改善箇所説明図

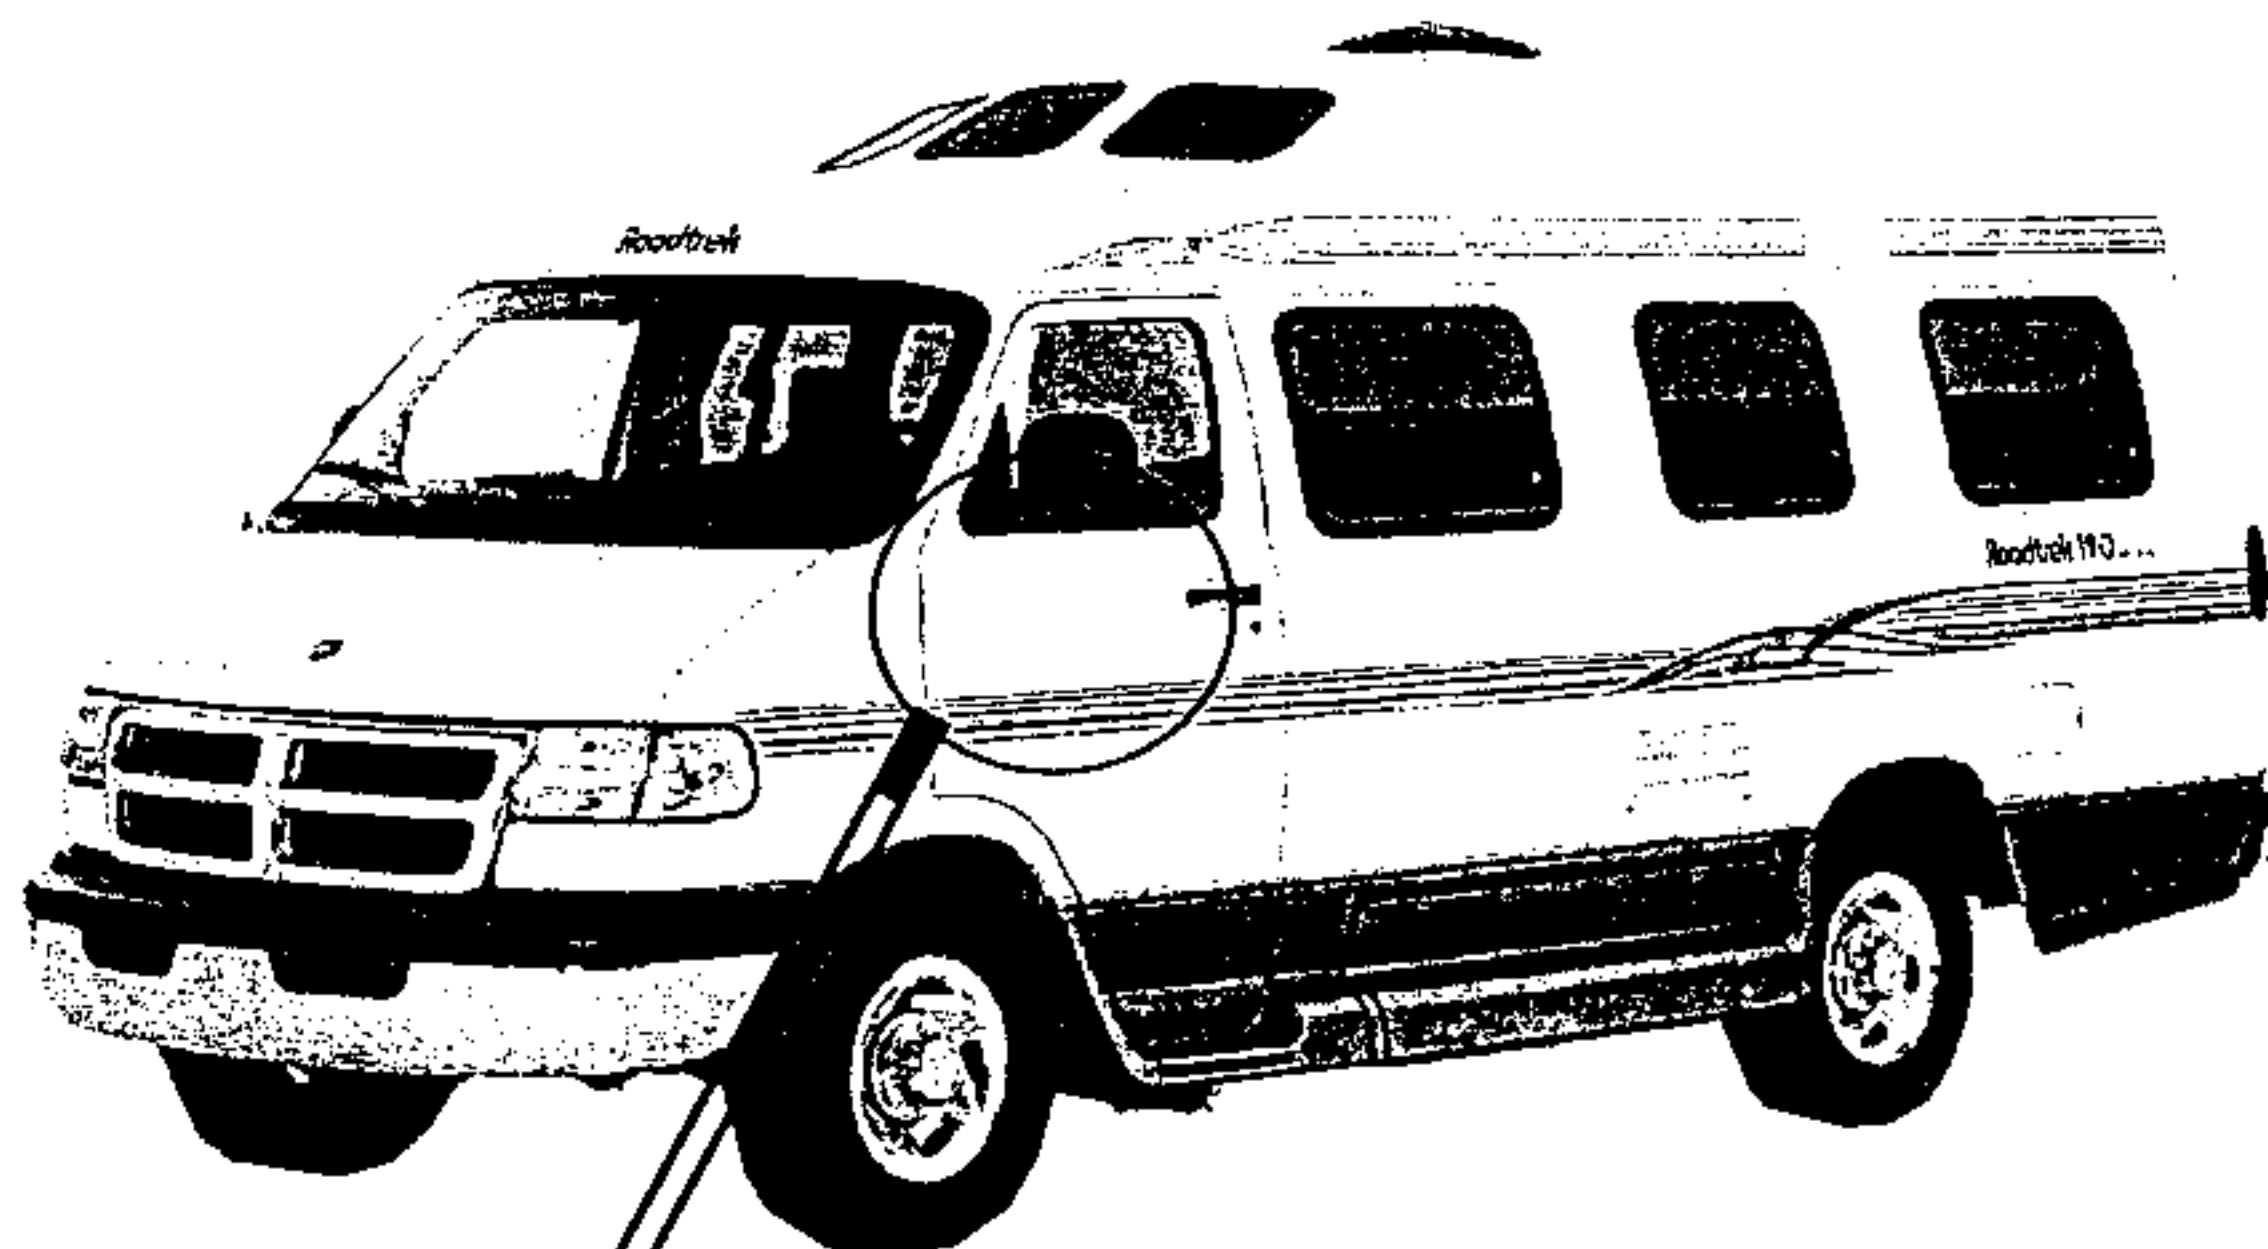
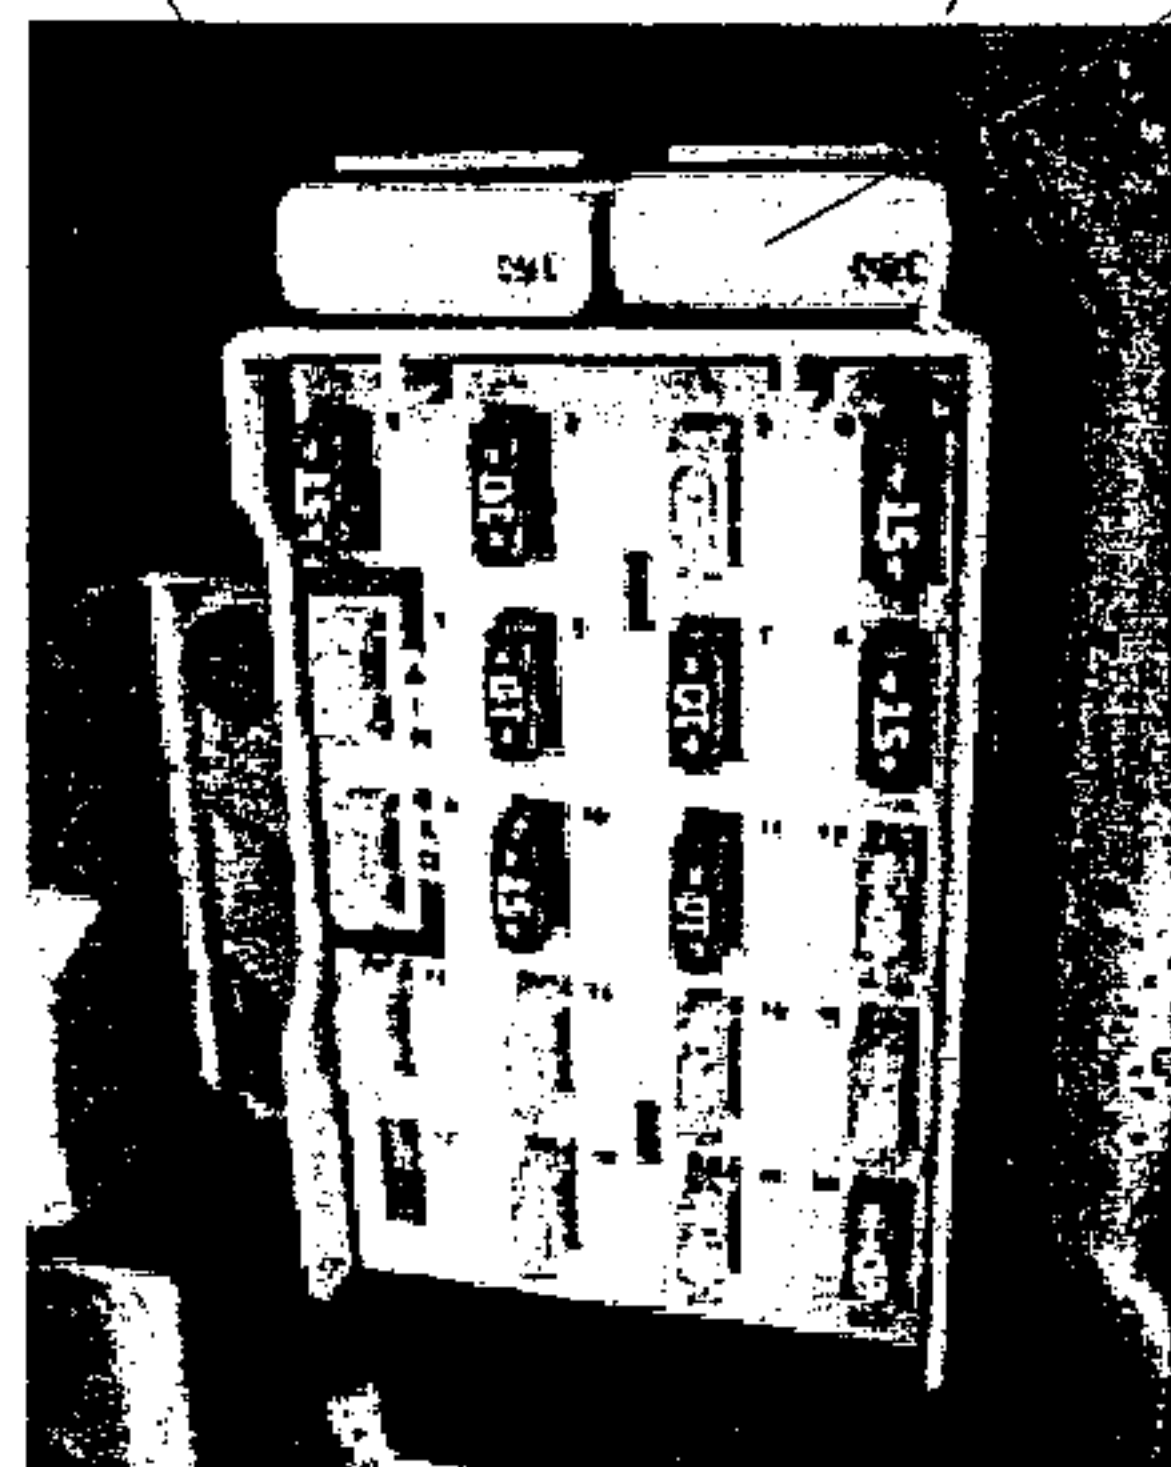
基準不適合発生個所

電気装置において、運転者席下部に配置された使用されていないパワーシート用配線のコネクター端子部に水分等が入ることがあり、ヒューズボックスにパワーシート用のヒューズが装着されている場合には、当該端子部が短絡して発熱することがあり、そのままの状態で使用を続けると、最悪の場合、火災に至るおそれがある。

パワーシート用ヒューズ (取り外し)

改善の内容

全車両、ヒューズボックスを点検し、パワーシート用ヒューズが装着されているものは当該ヒューズを取り外す。
